Stadt Leverkusen

Bebauungsplan Nr. V 39/I „Manfort - IPL-Kita“

Stellungnahmen zur Beteiligung der Öffentlichkeit und Behörden und sonstigen Träger öffentlicher Belange gemäß § 3 Abs. 2 und § 4 Abs. 2 Baugesetzbuch (BauGB) sowie Abwägungsvorschlag der Verwaltung mit Beschlussentwurf

Stand: 05.09.2023

Verdachtspunkt Nr. 360

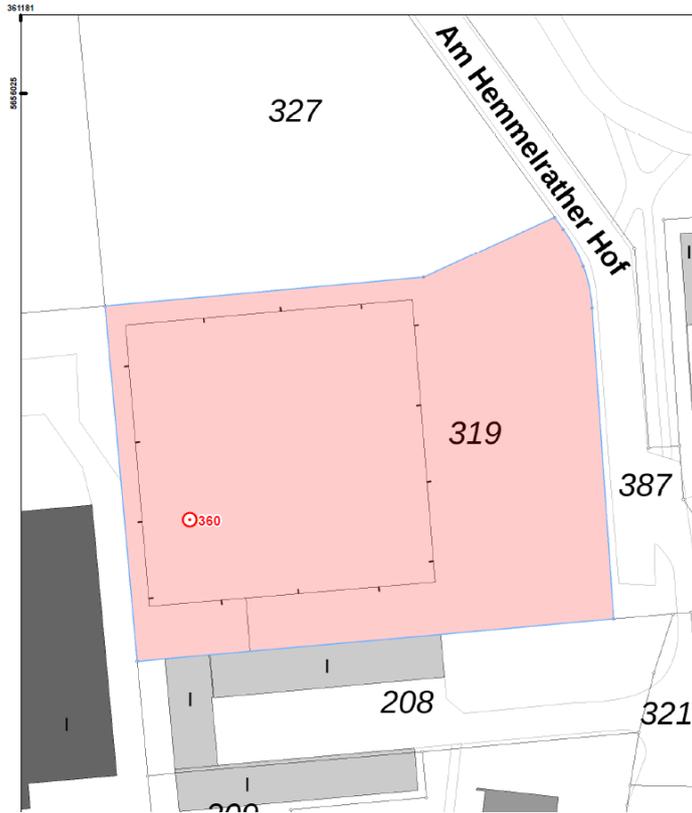
Luftbilder aus den Jahren 1939 - 1945 und andere historische Unterlagen liefern Hinweise auf vermehrte Bombenabwürfe. Insbesondere existiert ein konkreter Verdacht auf Kampfmittel bzw. Militäreinrichtungen des 2. Weltkrieges (Bombenblindgänger). **Ich empfehle eine Überprüfung der zu überbauenden Fläche auf Kampfmittel im ausgewiesenen Bereich der beigefügten Karte sowie des konkreten Verdachtes.** Die Beauftragung der Überprüfung erfolgt über das Formular [Antrag auf Kampfmitteluntersuchung](#) .

Erfolgen Spezialtiefbauarbeiten mit erheblichen mechanischen Belastungen wie Rammarbeiten, Pfahlgründungen, Verbauarbeiten etc. empfehle ich eine Bohrlochdetektion. Beachten Sie in diesem Fall den [Leitfaden](#) auf unserer Internetseite.

Der Kampfmittelverdachtspunkt wird derzeit untersucht und die möglichen vorhandenen Kampfmittel geräumt. Es wurde ein entsprechender Hinweis in den Bebauungsplan aufgenommen.
